**AVIS RELATIF À LA PROTECTION
CONTRE LES EVENTUELS EFFETS NOCIFS ET NUISANCES
PROVOQUÉS PAR LES RAYONNEMENTS NON IONISANTS
GÉNÉRÉS PAR DES ANTENNES ÉMETTRICES STATIONNAIRES**

Commune : NANDRIN - Exploitant : ORANGE

Référence exploitant : 351L1_2 / 32351L1_2 / 42351L1_2 / 52351L1_2

Rapport n° 1571 / 2025

Figure 1 : Vue en plan des lieux de séjour et des points de contrôle

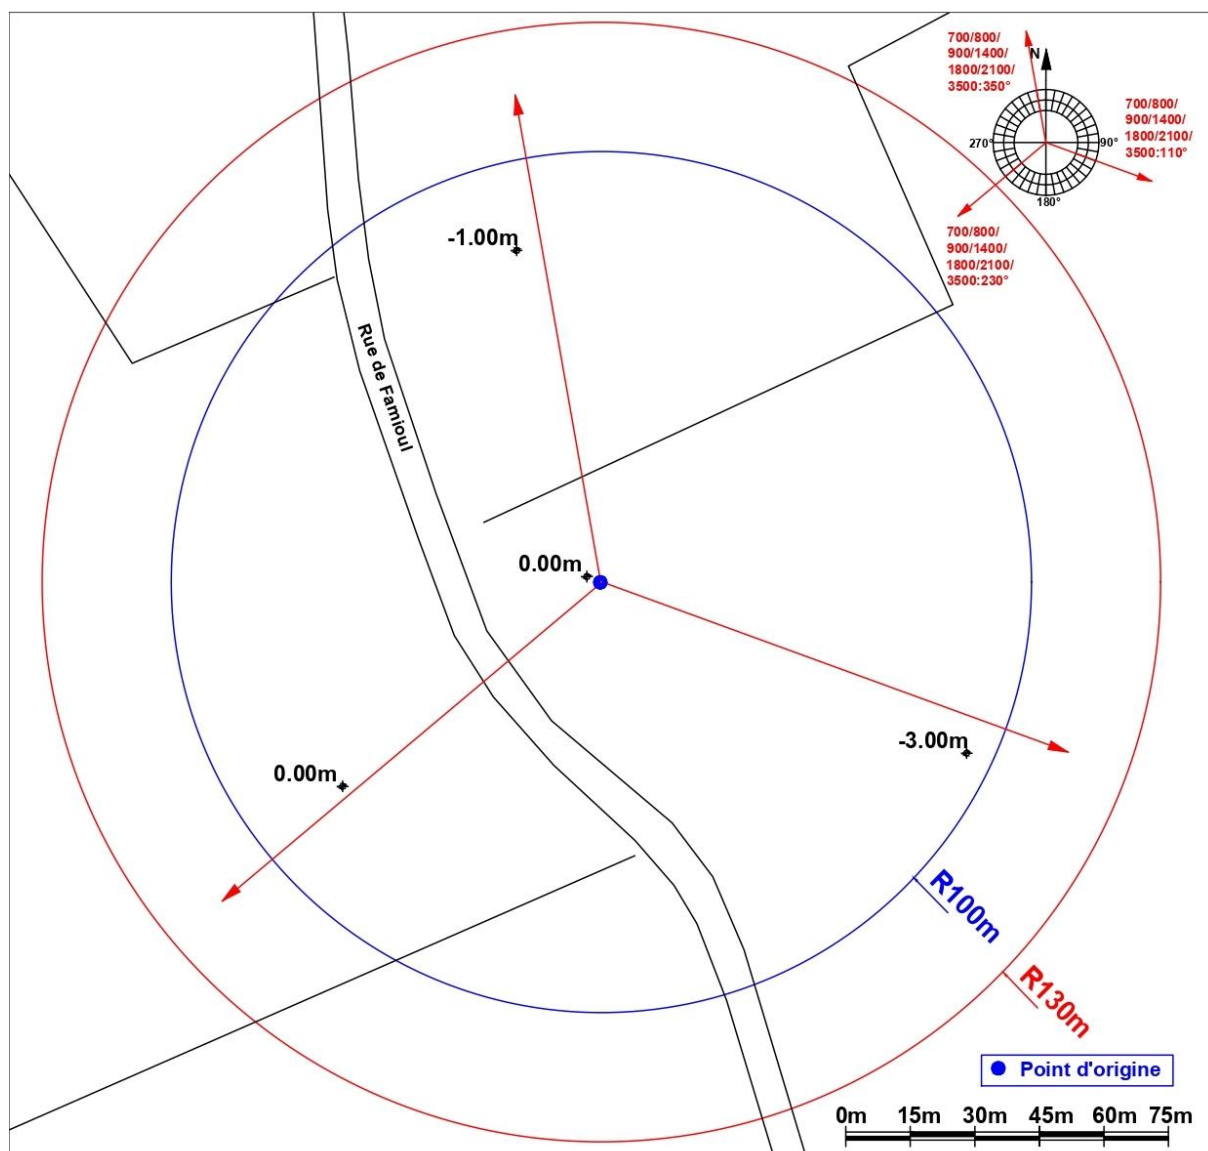
En ce qui concerne les antennes de l'installation mentionnées dans le tableau 1, la distance maximale à laquelle la limite pourrait être atteinte, à l'extérieur, est égale à 92,3 m. S'il n'y a pas de LS à une distance inférieure, les antennes respectent forcément la limite d'immission.

Dans le cas des LS situés à l'intérieur des bâtiments, une atténuation d'obstacle est prise en compte et il en résulte que la distance maximale à laquelle la limite pourrait être atteinte se réduit à 65,4 m.

Figure 2 : Vue en plan des installations d'antennes dans un rayon de 300 mètres autour de l'installation faisant l'objet de la demande d'avis

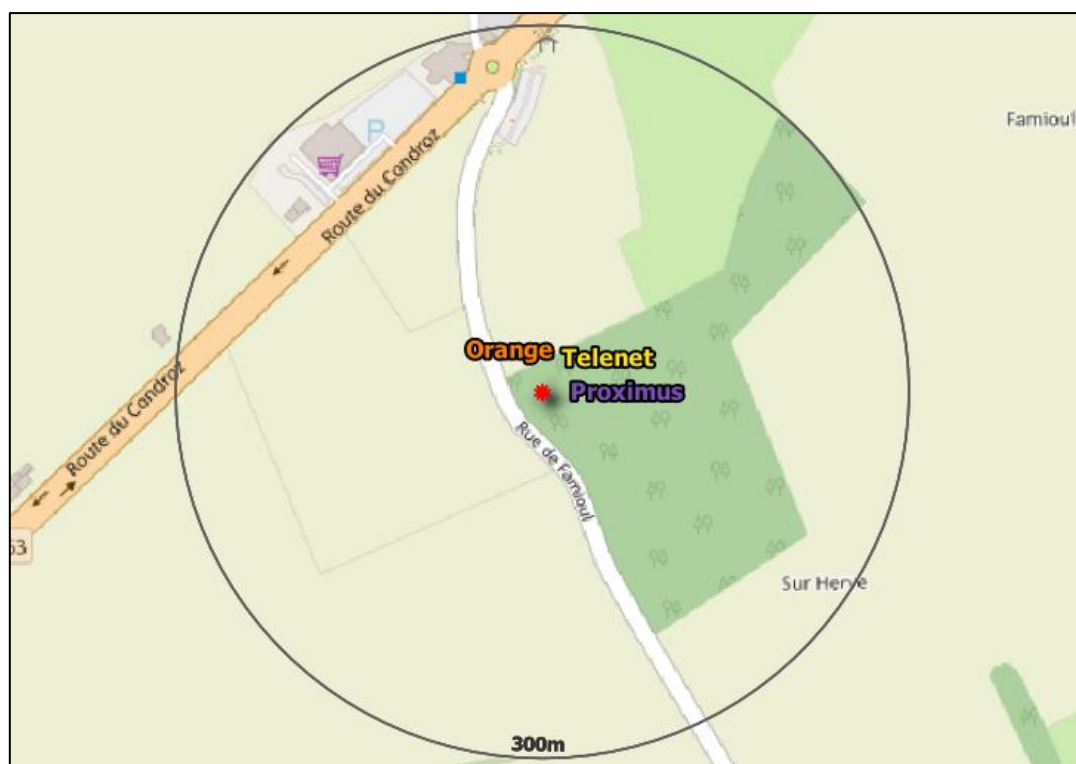
- a) il y a au plus 4 installations d'antennes émettrices stationnaires présentes dans la zone d'évaluation de 300 mètres de rayon représentée dans la figure 2, y inclus l'installation référencée dans le paragraphe 2 : la limite cumulative définie à l'article 4, §2 du décret est nécessairement respectée dans les lieux de séjour à l'intérieur de la zone d'évaluation de 300 mètres de rayon ;

- b) il y a exactement 5 installations d'antennes émettrices stationnaires présentes dans la zone d'évaluation de 300 mètres de rayon représentée dans la figure 2, y inclus l'installation référencée dans le paragraphe 2 et il existe, pour 3 ou 4 de ces installations, un avis attestant le respect de la limite abrogée de 3 V/m : la limite cumulative définie à l'article 4, §2 du décret est nécessairement respectée dans les lieux de séjour à l'intérieur de la zone d'évaluation de 300 mètres de rayon ;

- c) dans tous les autres cas, il a été vérifié que la limite cumulative définie à l'article 4, §2 du décret n'est pas dépassée dans les lieux de séjour sur base du nombre d'installations localisées dans la zone d'évaluation de 300 mètres de rayon représentée dans la figure 2, de leur localisation ainsi que des données inscrites dans la figure 1 et au paragraphe 4 du présent avis et dans les avis attestant le respect de la limite par installation ou de la limite abrogée de 3 V/m relatifs aux autres installations reprises dans la figure 2.

Compte tenu des considérations ci-dessus, il apparaît que l'intensité du rayonnement électromagnétique généré, dans les lieux de séjour situés dans un rayon de 300 mètres autour de l'installation référencée dans le paragraphe 2, par l'ensemble des antennes émettrices stationnaires de l'ensemble des exploitants du même site d'antennes émettrices stationnaires respecte la limite fixée à l'article 4, § 2 du décret.
